改善箇所説明図

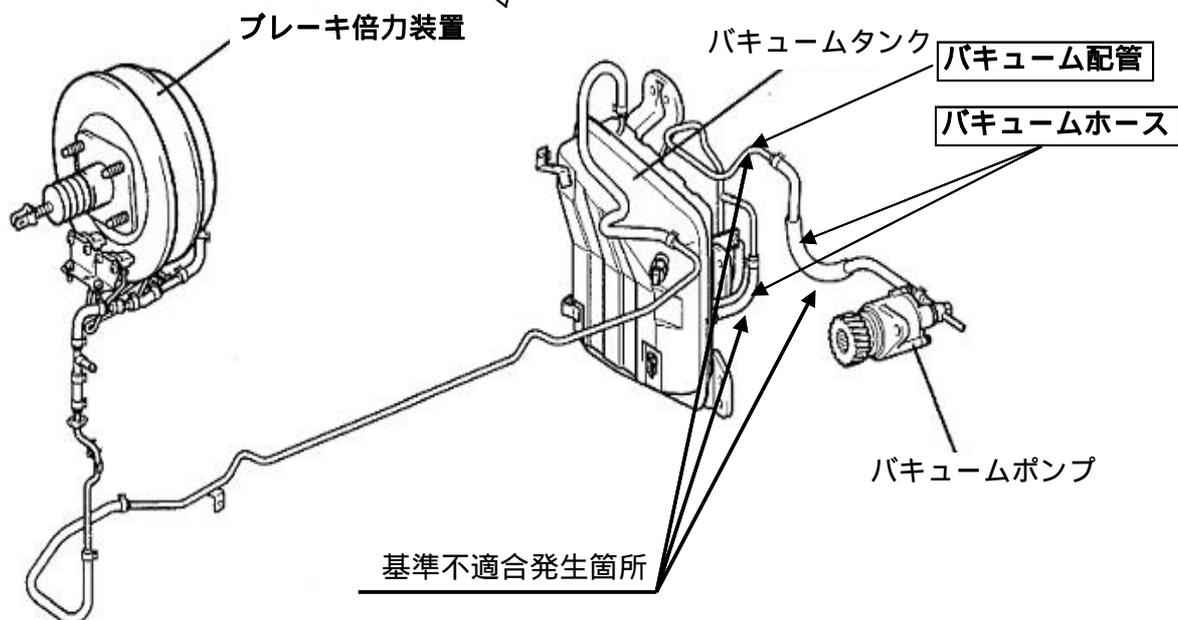
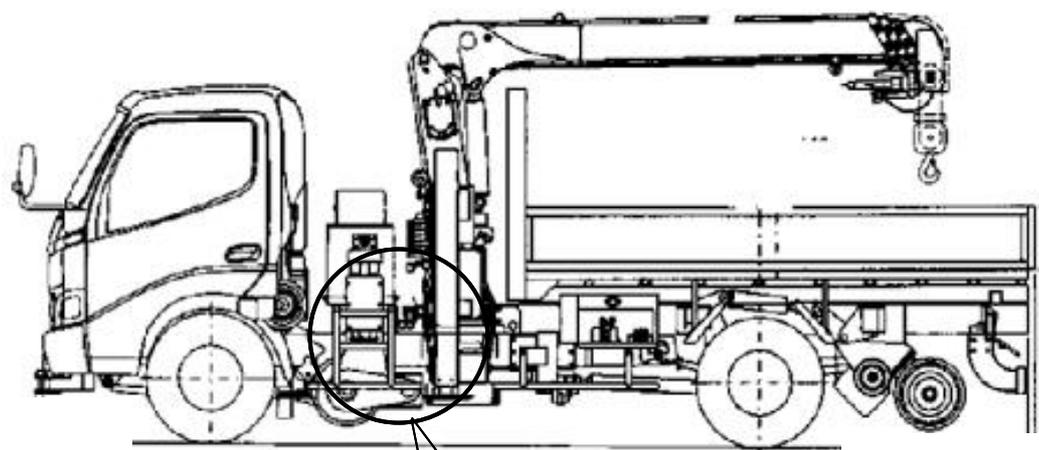
軌陸車（軌道兼用車）のブレーキ倍力装置において、バキューム配管の溶接不良とともにバキュームホースに誤品を組み付けたものがある。そのため、負圧が十分に供給されず、最悪の場合、制動距離が長くなるおそれがある。

バキューム配管を良品と交換する。また、バキュームホースを点検し、不適切なものは正規品と交換する。

識別：バキュームタンク取付けボルトに黄色のペイントを塗布する。
